AVIS DU COMITÉ JACQUES-VIGER SUITE À SA RÉUNION DU 13 MARS 2020

Modifications du Règlement 09-004 et du PPU Griffintown : Bassins du Nouveau Havre

Libellé du projet :	Modifications du Règlement 09-004 adopté en vertu du paragraphe 3° de l'article 89 de la Charte de la Ville de Montréal et du Programme particulier d'urbanisme (PPU) Griffintown
Localisation :	Secteur délimité par les rues Ottawa, du Séminaire, Richmond et le canal de Lachine
Demandeur :	Arrondissement du Sud-Ouest

Secteur des Bassins du Nouveau Havre et sites visés par les modifications (Source : Arrondissement du Sud-Ouest).

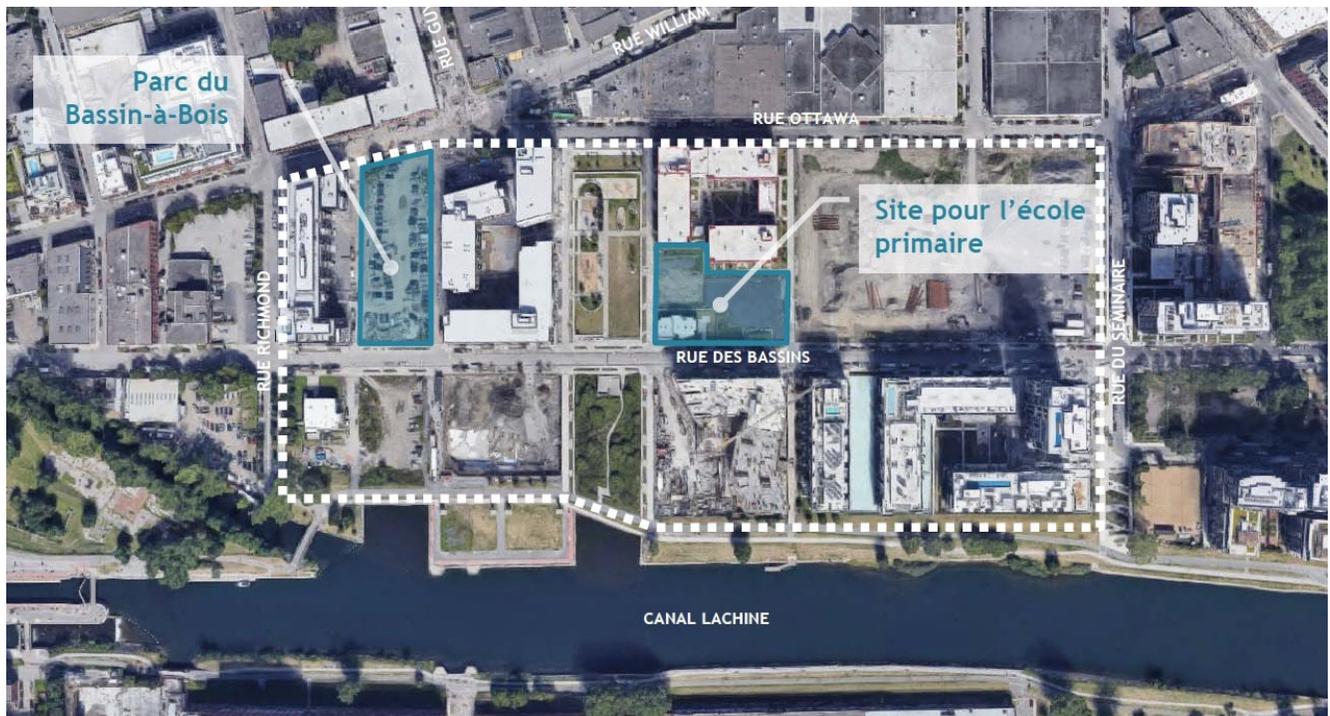
Globalement, pour le secteur B-1b2 (école), CJV est favorable aux modifications proposées (usage, hauteur, taux d'implantation, stationnement, chargement, revêtement des toits, aménagement des cours, aménagement des toits et clôtures). Cependant, le CJV invite l'Arrondissement à limiter les dérogations permises. À titre d'exemple, il suggère, pour l'article 14 du Règlement 09-004 (revêtement des toits), de limiter la possibilité de ne pas aménager une surface végétale ou un matériau réfléchissant à la partie du toit de l'école où sera aménagée l'aire de jeux. De plus, il suggère, pour l'article 17 du Règlement 09-004 (stationnement), de limiter le nombre de cases de stationnement qui pourrait être aménagé hors-sol et leur vocation (livraisons, entretien, autopartage).

Le CJV constate la faible superficie de la cour d'école et les difficultés d'aménagement qui en découleront (qualité des aménagements et espaces nécessaires). Il note également les défis d'accessibilité de l'aire de jeux sur le toit du gymnase selon l'âge des élèves. Le CJV se questionne également sur la programmation de ces deux espaces. En contrepartie, le CJV souligne la proximité entre la cour de l'école et le parc du Bassin-à-Gravier accessible par la traversée d'une allée non véhiculaire.

Dans ce contexte, le CJV invite l'Arrondissement et les partenaires du projet à tirer profit de la proximité du parc du Bassin-à-Gravier afin d'offrir aux élèves des aires de jeux plus généreuses et végétalisées. Le CJV est également d'avis que la cour d'école doit participer à la vie de quartier et que les équipements devraient être mis à profit pour tous. À ce titre, une entente pour l'utilisation de la cour en tant que parc-école devrait être développée avec le centre de services scolaires. Également, dans la mesure où les aires de jeux sont bonifiées à même le parc, l'aire de jeux sur le toit du gymnase pourrait être dédiée à une autre fin (ex. : jardin éducatif).

Enfin, le CJV invite l'Arrondissement à porter une attention particulière à l'aménagement de la cour (surface poreuse au sol, plantations, gestion des déchets) et au maintien d'une ouverture sur le domaine public.

- Le CJV invite l'Arrondissement à planifier les équipements du parc du Bassin-à-bois de manière à ce qu'ils soient polyvalents et qu'ils répondent aux besoins des citoyens. À titre d'exemple, il serait opportun que les bandes de la patinoire soient retirées durant la saison estivale afin de maximiser l'utilisation de cet espace en toute saison.

01. Raffiner les textes des modifications suggérées au Règlement 09-004 de manière à mieux circonscrire les dérogations visées;
02. Ajouter des critères d'aménagement, d'architecture et de design à l'article 24 du Règlement 09-004 afin de mieux baliser les projets en remplacement des normes retirées ou en complément des normes applicables;
03. Tirer profit de la présence du parc Bassin-à-Gravier et planifier la cour d'école et l'aire de jeux au toit en complémentarité. À ce titre, le projet d'un parc-école pourrait être développé.
